Ihr Zeichen	Unser Zeichen	Name/Telefon	Datum
	2023 0142	Schmidt / 03731 781-368	Freiberg, den 13.08.2025

Fachgutachterliche Stellungnahme zur Verlegung der Feldlerchen-CEF-Flächen der PV-FFA bei Louisenfeld

Abbildung 1: Lage der Blühfläche als CEF-Maßnahme (weiß schraffiert, 2,5 ha).

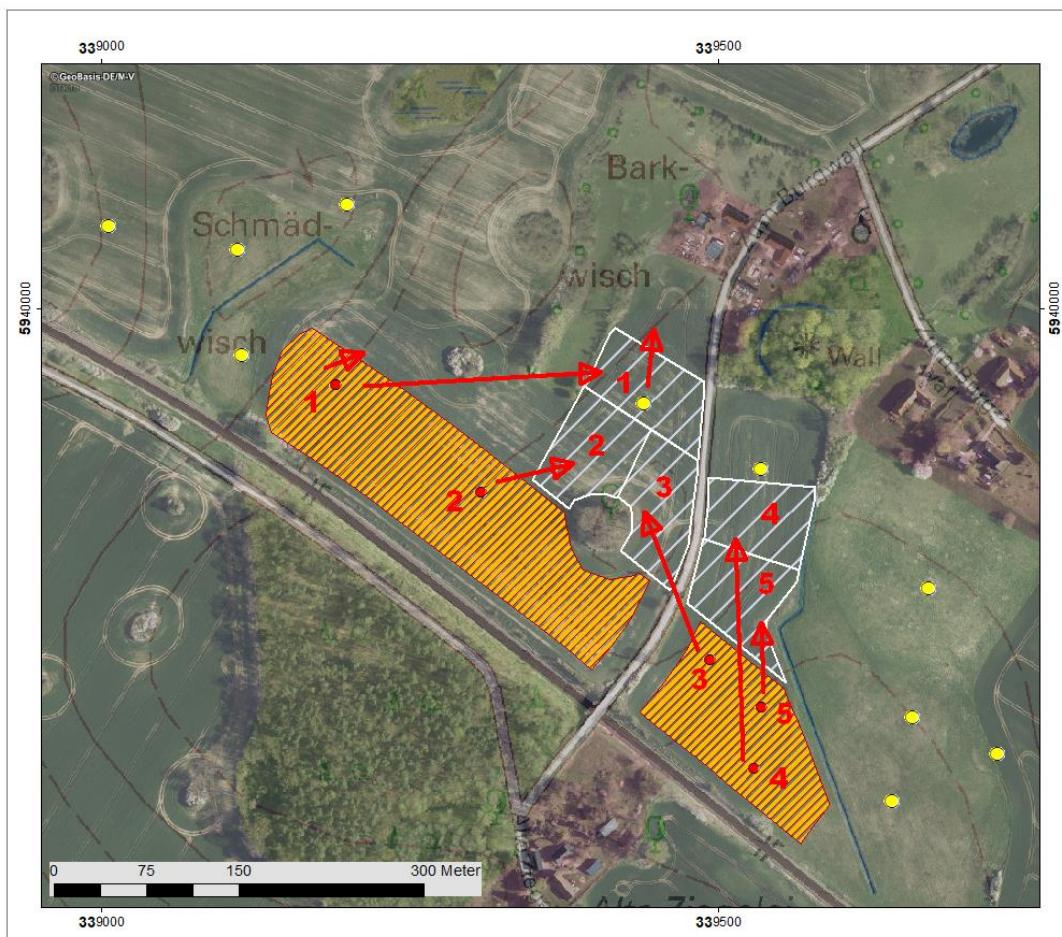
Wenn dort kurzrasiges, von Gräsern dominiertes Grünland dauerhaft gepflegt wird, können innerhalb Solarparks sogar höhere Dichten als in der Ackerlandschaft erreicht werden. Insofern besteht eine hinreichende Wahrscheinlichkeit, dass durch die hier dargestellte CEF-Maßnahme in einer für die betroffenen Feldlerchen erreichbaren Entfernung der Verbotstatbestand „Beschädigung einer Fortpflanzungsstätte“ nach § 44 BNatSchG Absatz 1 Nr. 3 nicht eintritt. Eine Verlagerung der Reviere 1 und 2 in den Randbereich der PV-Anlage ist ebenso möglich wie eine Verlagerung in die neuen Blühflächen. Somit besteht ein zusätzlicher Sicherheitspuffer auch ohne die Annahme, dass das 2022 in CEF-Fläche 1 erfasste Brutpaar (gelber Punkt) wenige Dutzend Meter weiter nach Norden oder Westen ausweicht
